IMPIANTO EOLICO
"San Potito"

Cod. Elaborato	INTEGRAZIONI RICHESTE DAL "M.A.T.T.M." ANALISI CARTOGRAFICA DEGLI IMPATTI CUMULATIVI NELLA "AVI"
D.16.b	
SCALA = DATA: Luglio 2019

In data 27/05/2019 il “Ministero dell’Ambiente e della Tutela del Territorio e del Mare” ha inviato alla società Winderg S.r.l richiesta di integrazione relativa al progetto di un impianto eolico denominato “San Potito” ubicato nei Comuni di Ascoli Satriano (FG) e Deliceto (FG).

Figura 1_Stralcio elaborato D.4.a.1

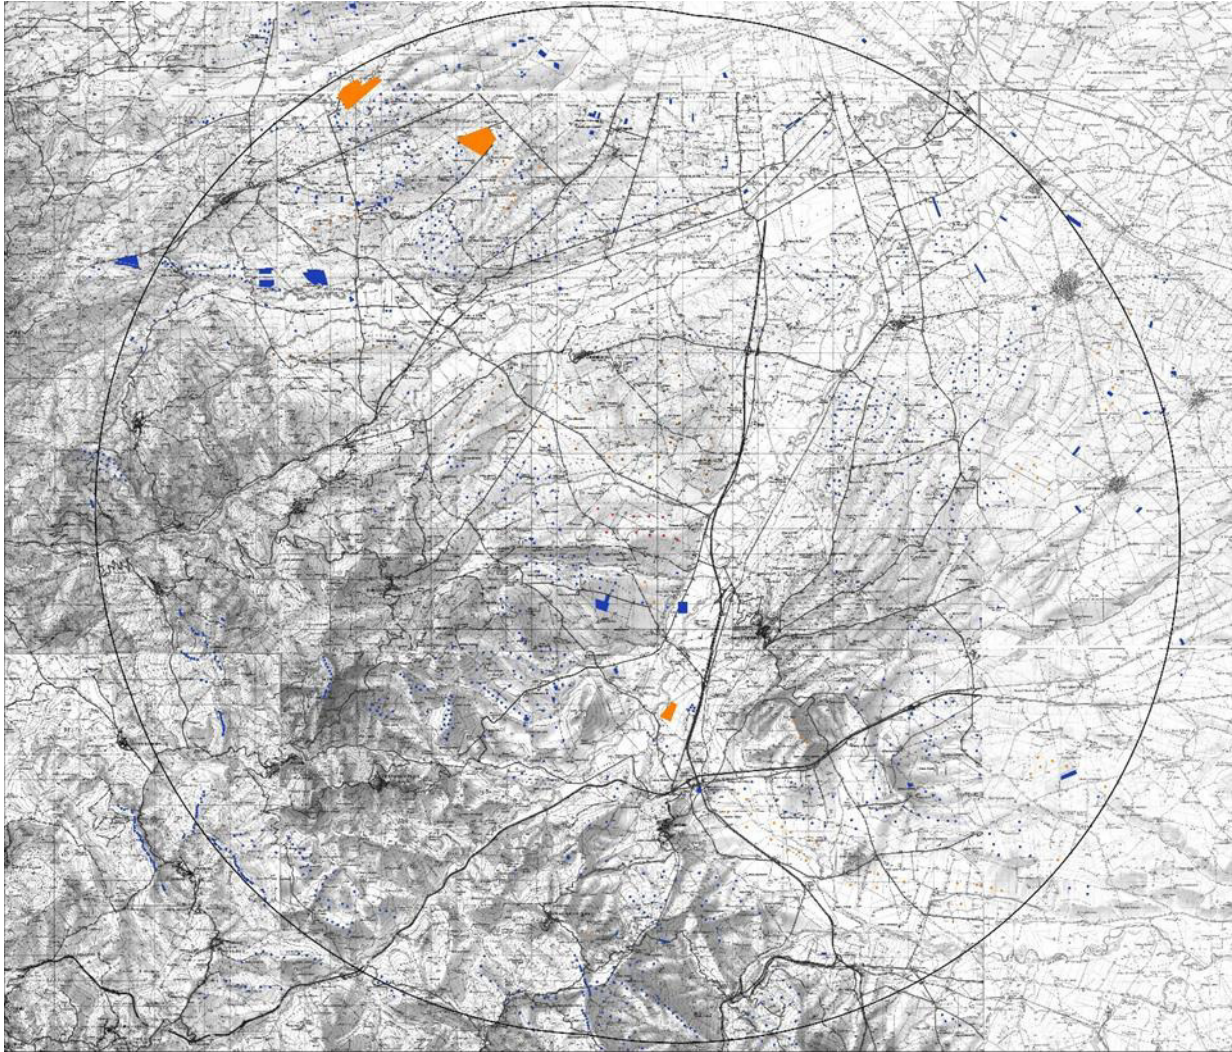
Il “MIBACT” al secondo punto chiede *“(…) Un’analisi cartografica degli impatti cumulativi, in cui, nell’ Area Vasta di Indagine (di seguito AVI), conforme alle indicazioni delle Linee Guida Nazionali, siano rappresentati tutti gli impianti eolici/fotovoltaici esistenti e/o autorizzati, compresi quelli in autorizzazione unica riportati sul BUR sino alla data di redazione del documento, nonché quelli indicati nel catasto degli impianti FER di cui alla D.G.R 2122/2012 (fonte SIT Puglia). In proposito si rileva che non appare sufficiente a condurre le necessarie valutazioni sugli impatti cumulativi potenzialmente indotti dall’impianto in progetto la tavola A-16-a-20-c denominata “Layout area parco con individuazione delle interferenze: indicazione distanza minima da impianti esistenti ed in corso di autorizzazione”, in cui il buffer cumulativo considerato è pari a 680 metri”.*

Tale richiesta è simile per contenuti al punto 4 della richiesta del “Ministero dell’Ambiente e della Tutela del Territorio e del Mare” che così recita nella prima parte : *“(…)Nella documentazione manca la valutazione degli impatti cumulativi, ovvero non sono censiti gli interventi che determinerebbero, in un’area vasta, un impatto sugli elementi storici, paesaggistici e naturalistici. La relazione deve tenere conto di impianti energetici (rinnovabili od altri) già presenti in un’area di almeno 20 km e di altri impianti eolici previsti e programmati in Provincia...”.*

La figura 1 evidenzia che l'area di intervento, già caratterizzata dalla presenza di alcuni aerogeneratori esistenti a cui si aggiungono gli impianti autorizzati o in iter autorizzativo, si colloca in una posizione baricentrica rispetto alle aree densamente "eolizzate".
